(仮称) 青森西北沖洋上風力発電事業
環境影響評価方法書

補足説明資料

平成 3 1 年 2 月

日立造船株式会社

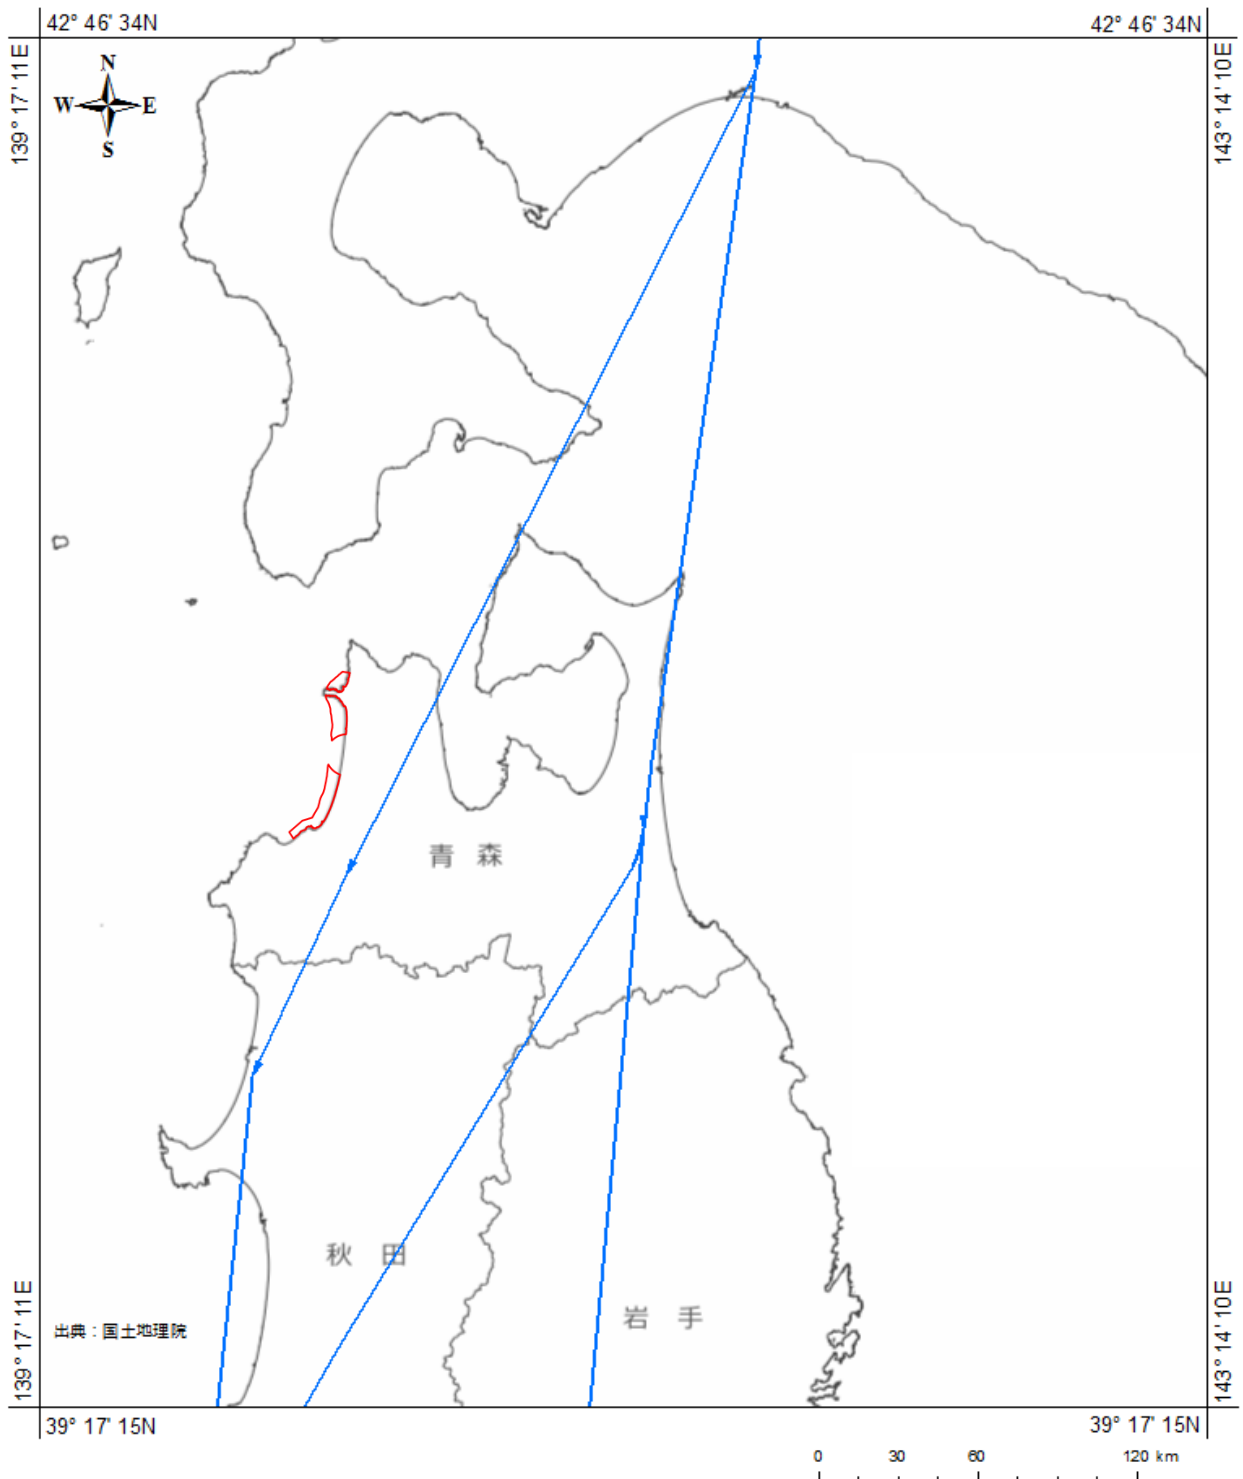
52p 海底地質図、53p の底質分布図の沿岸部の黒色、紫色の部分は何かご説明ください。

ご指摘の黒色及び紫色の範囲はデータがないため、背景としている空中写真の色が表示されたものとなります。準備書では、分かりやすい表示に改めます。

なお、海洋台帳 (<http://www.kaiyoudaichou.go.jp/>) によれば、当該範囲の底質は砂とされています。

図 19 (1) コハクチョウの日中の渡りの状況

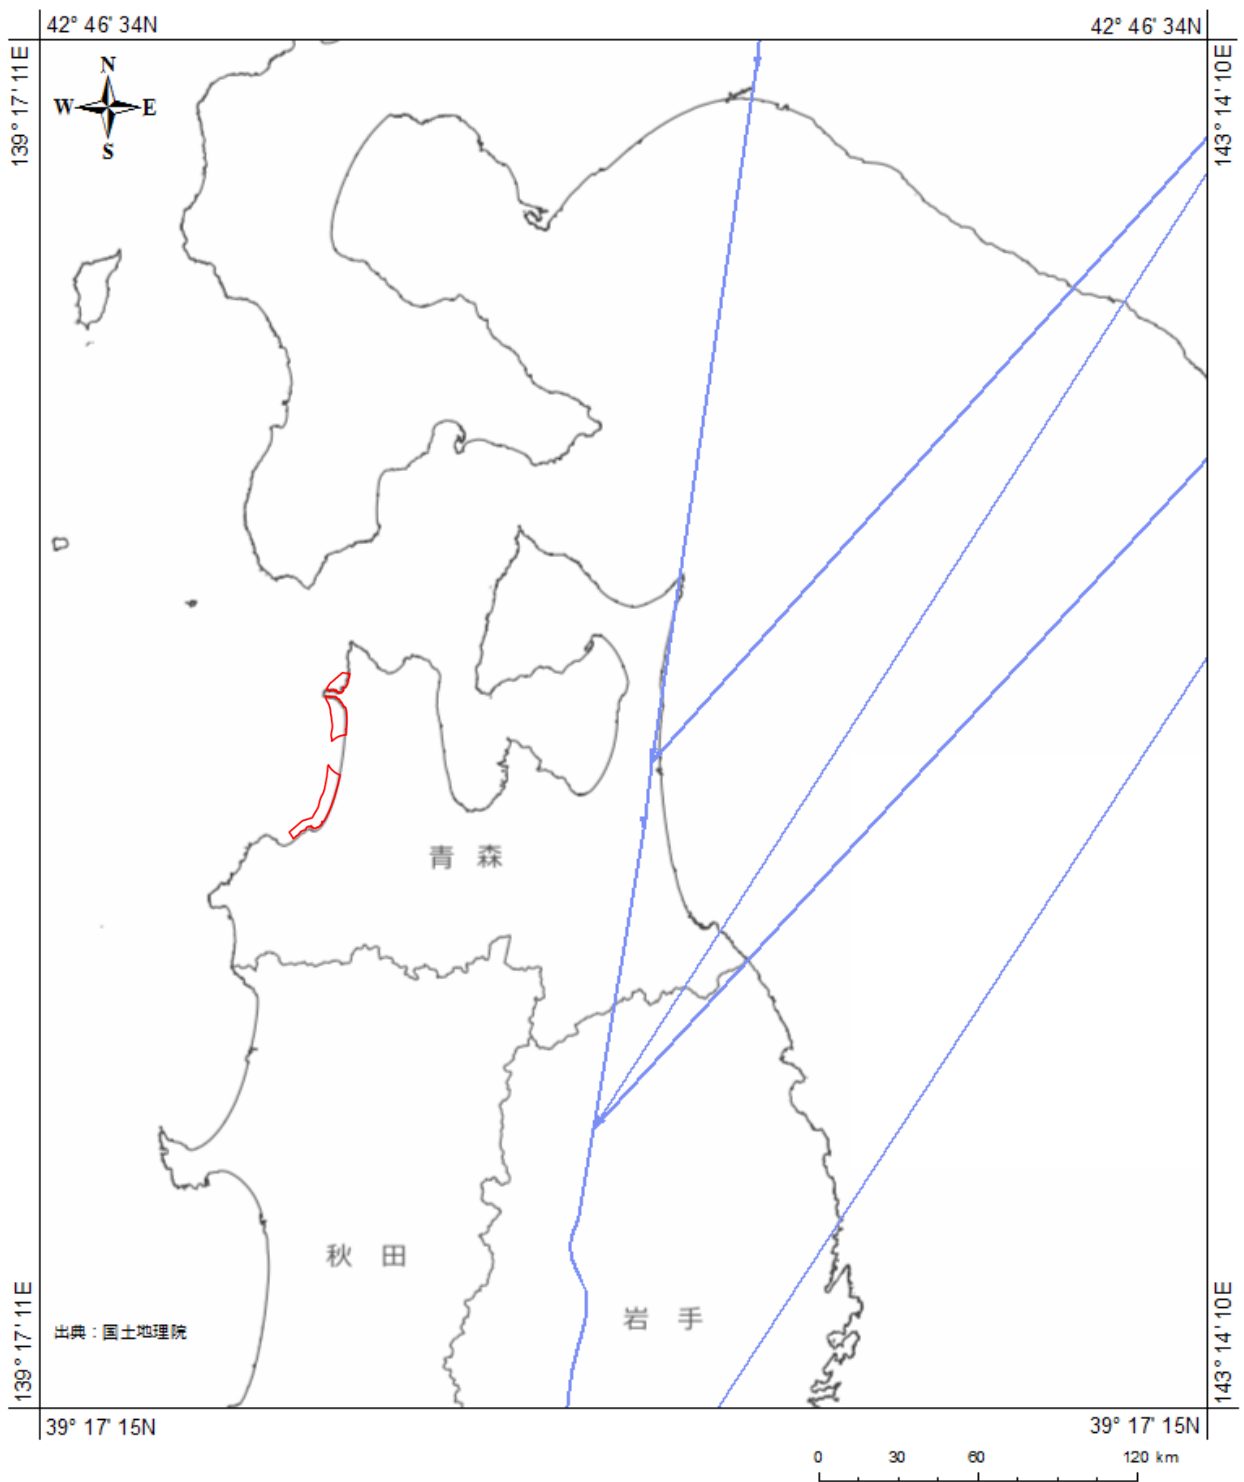
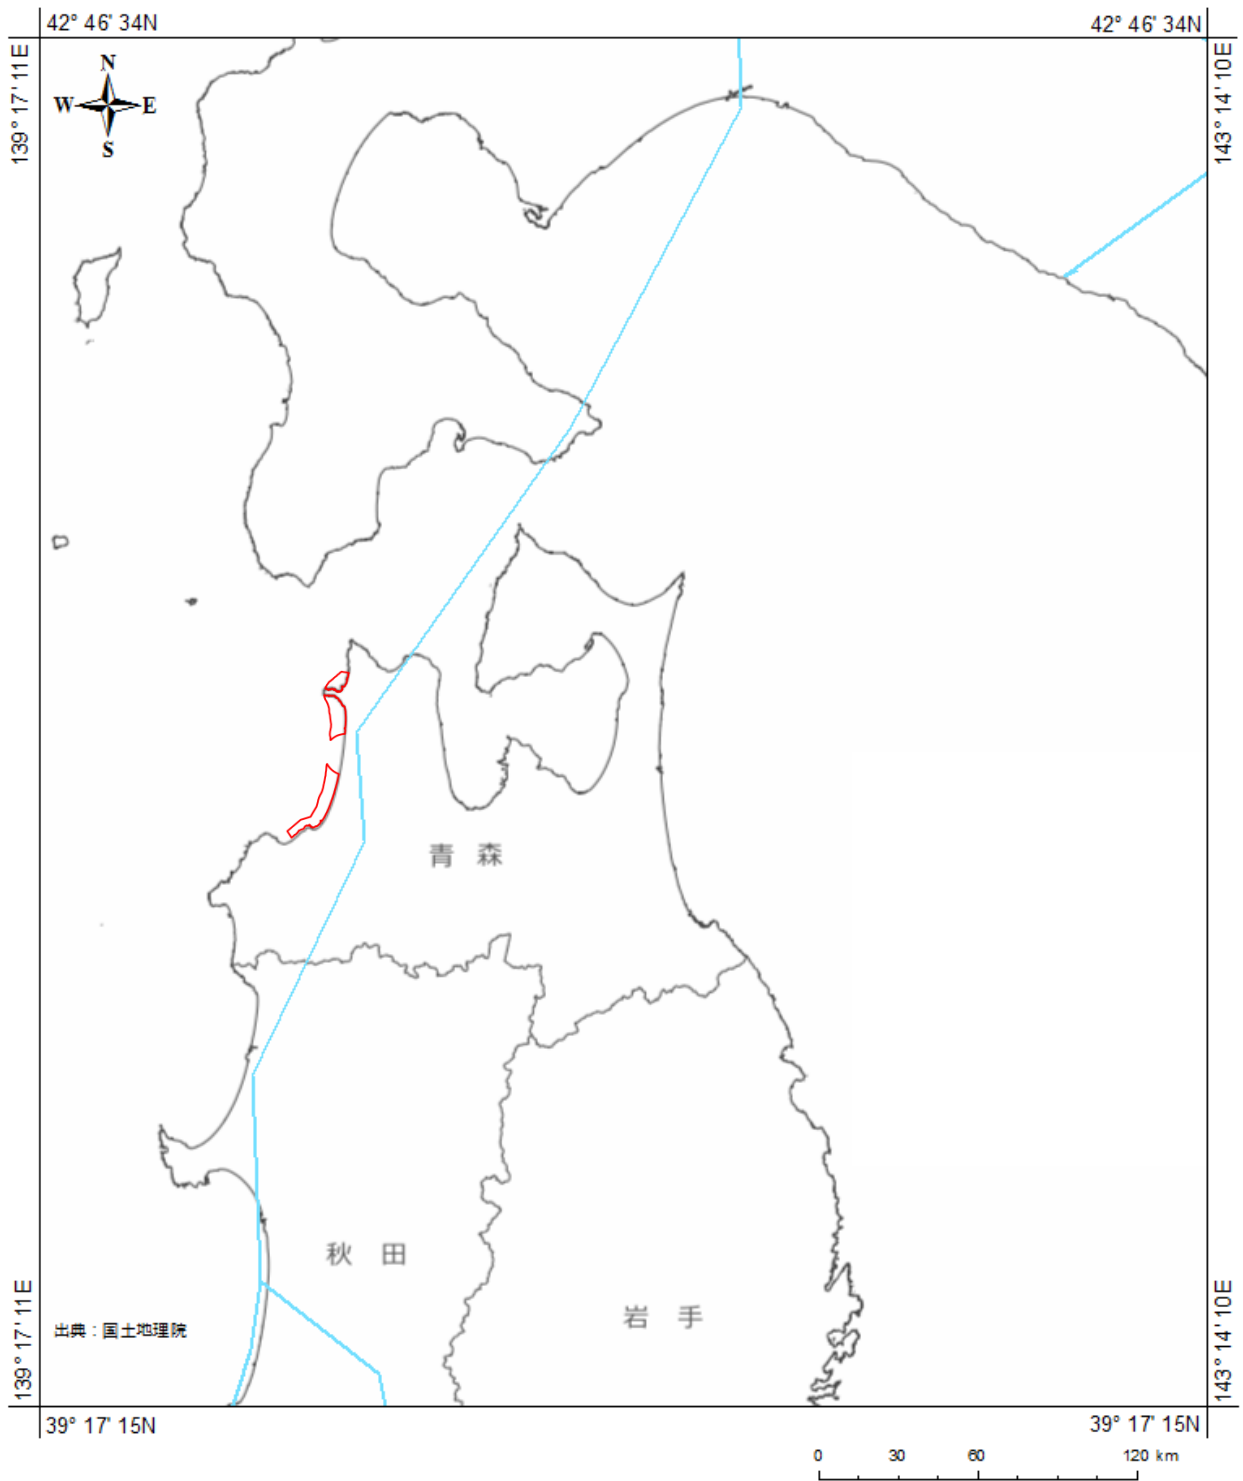
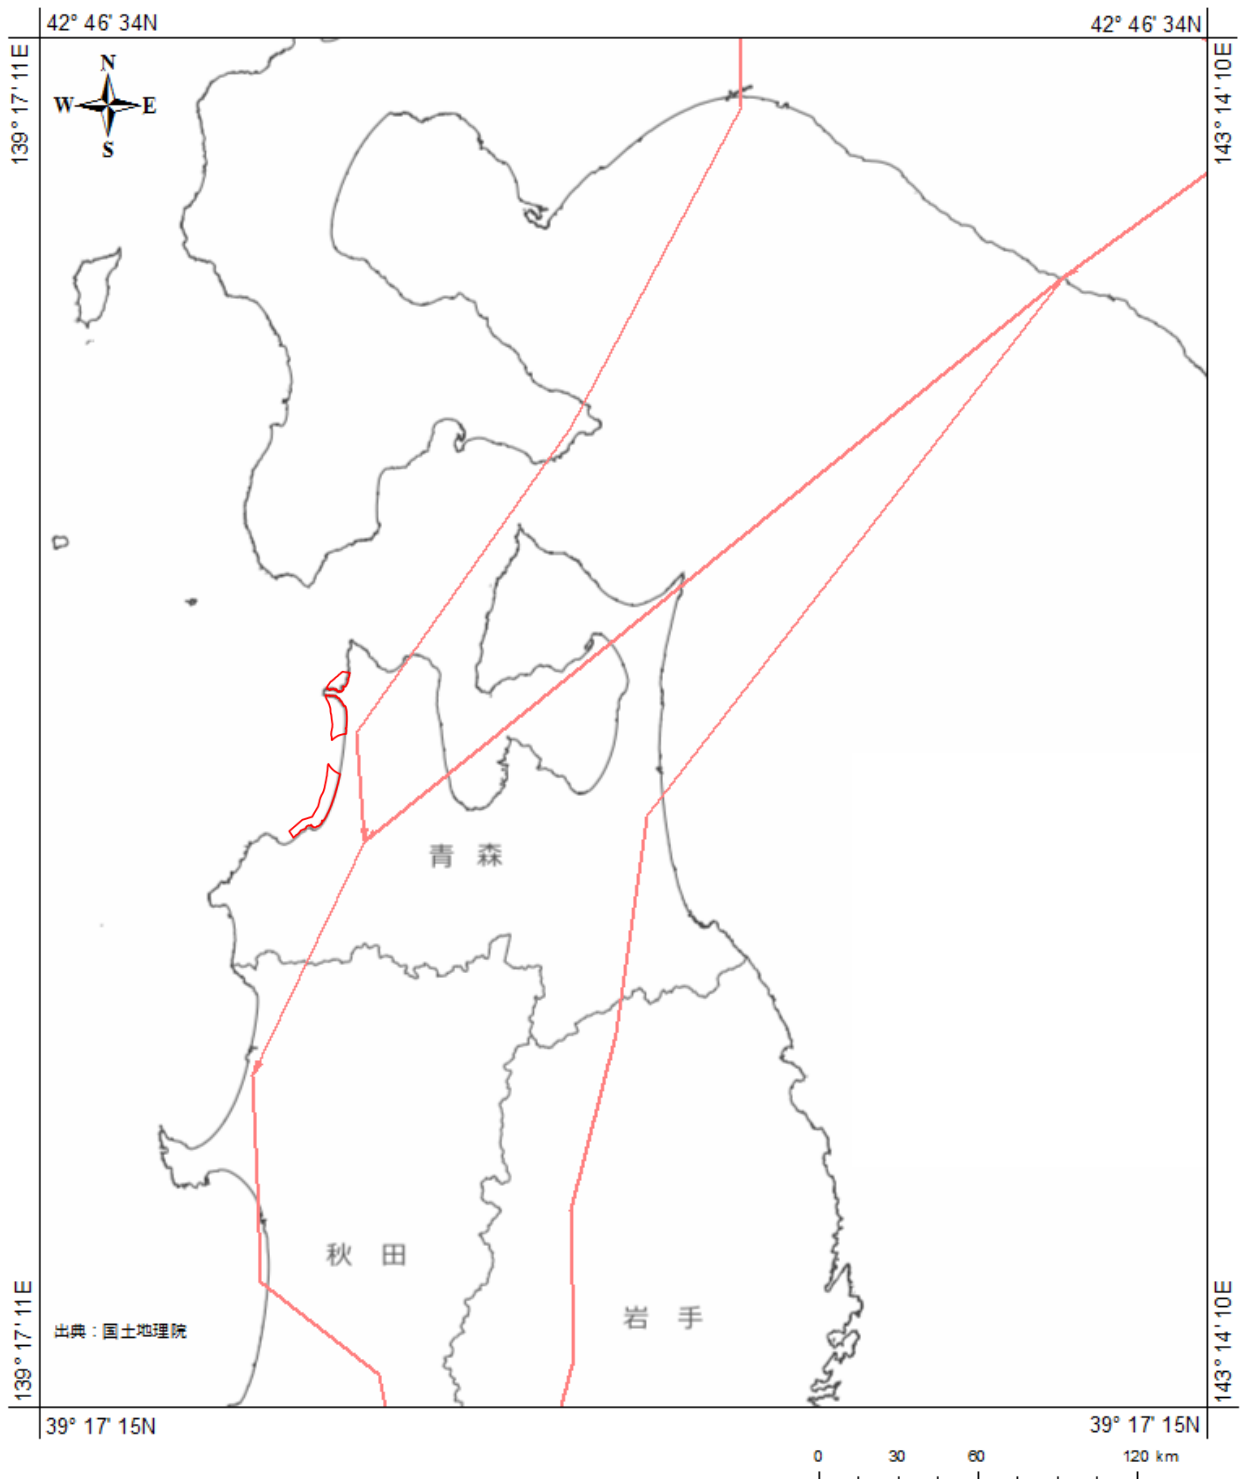
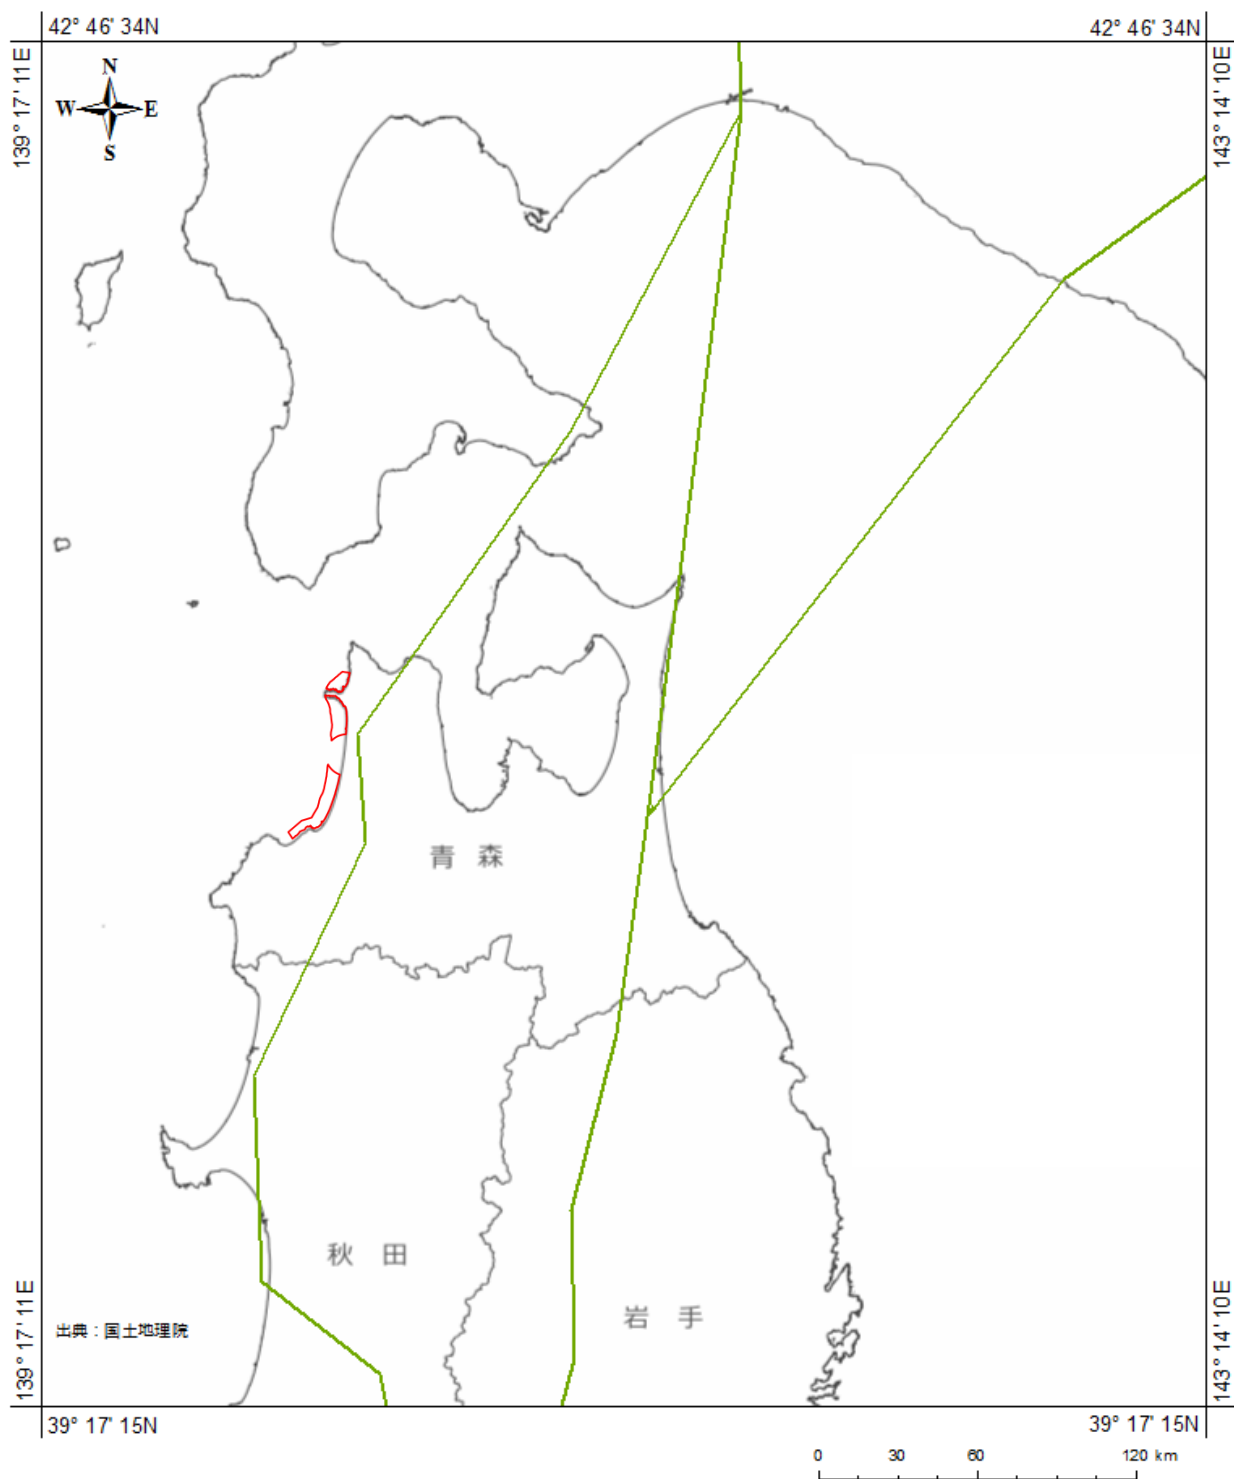
p. 81～85、p. 87～88 の図に対象事業実施区域を書き込んでください。

方法書 p. 81～85 及び p. 87～88 へ対象事業実施区域を重ね合わせた図を図 19(1)～(7) に示します。
